**Avis délibéré de la mission régionale d'autorité  
environnementale sur l'aménagement de la RD 1075 par  
le conseil départemental de l'Isère du col du Fau au col  
de la Croix-Haute (38)**

**Avis n° 2021-ARA-AP-1178**

**Avis délibéré le 10 août 2021**

Illustration 2: Transports en commun sur le tracé du projet (Source : Étude d'impact).

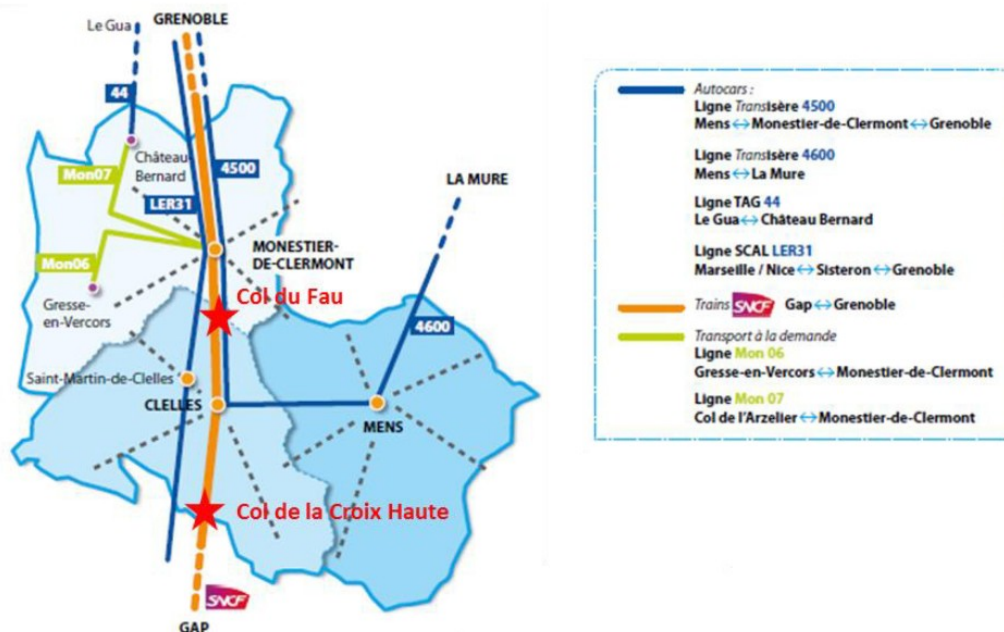
Le projet concerne plusieurs arrêts des réseaux de transports en commun situés sur l'itinéraire. Le dossier affirme que les arrêts seront rétablis sur leur lieu d'implantation ou déplacés à proximité immédiate et sécurisés, sans plus de précisions. Par ailleurs, aucun parking de covoiturage n'est prévu, alors que ce type de mobilité connaît un important essor dans les zones rurales.

**L'Autorité environnementale recommande de compléter l'étude d'impact par une description précise des aménagements relatifs aux arrêts de bus et par une analyse du potentiel de covoiturage et des aménagements induits.**
